改善箇所説明図

ストッパボルト先端ゴムにアクセルペダルが貼り付く。

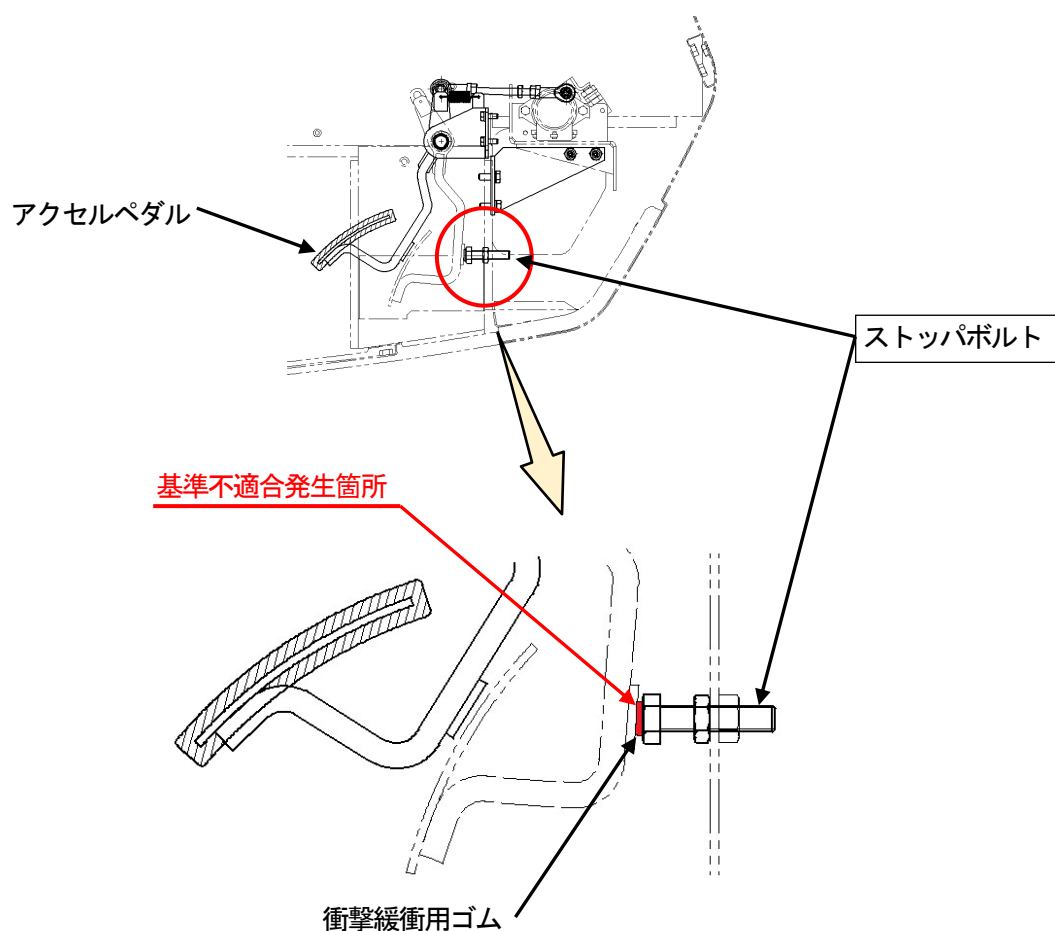
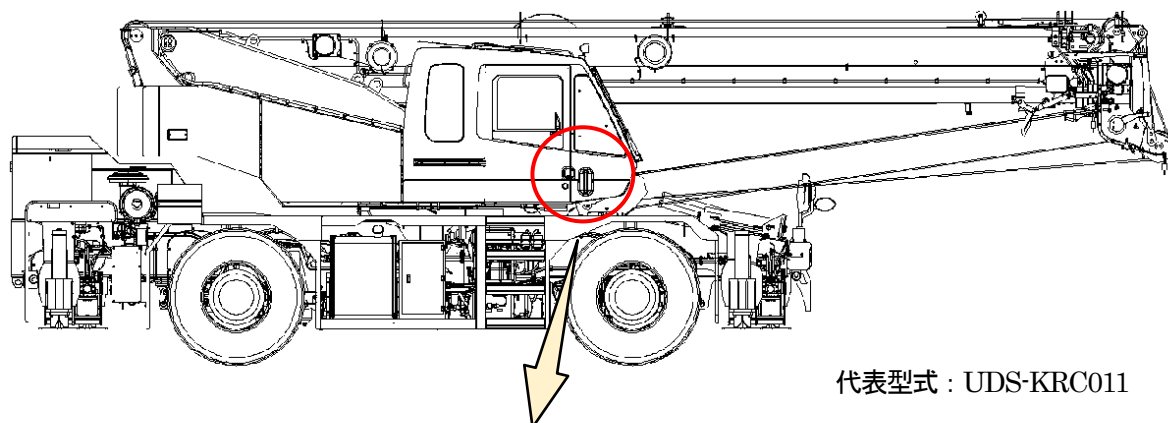
ホイール・クレーンのアクセルペダルにおいて、ストッパボルトの衝撃緩衝用ゴムの選定が不適切なため、加水分解により改質し、粘性を帯びるものがある。そのため、アクセルペダルを最大まで踏み込んだ場合、アクセルペダルがストッパボルトに貼り付き、アクセルペダルの戻りが遅れるおそれがある。

全車両、ストッパボルトを対策品に交換する。
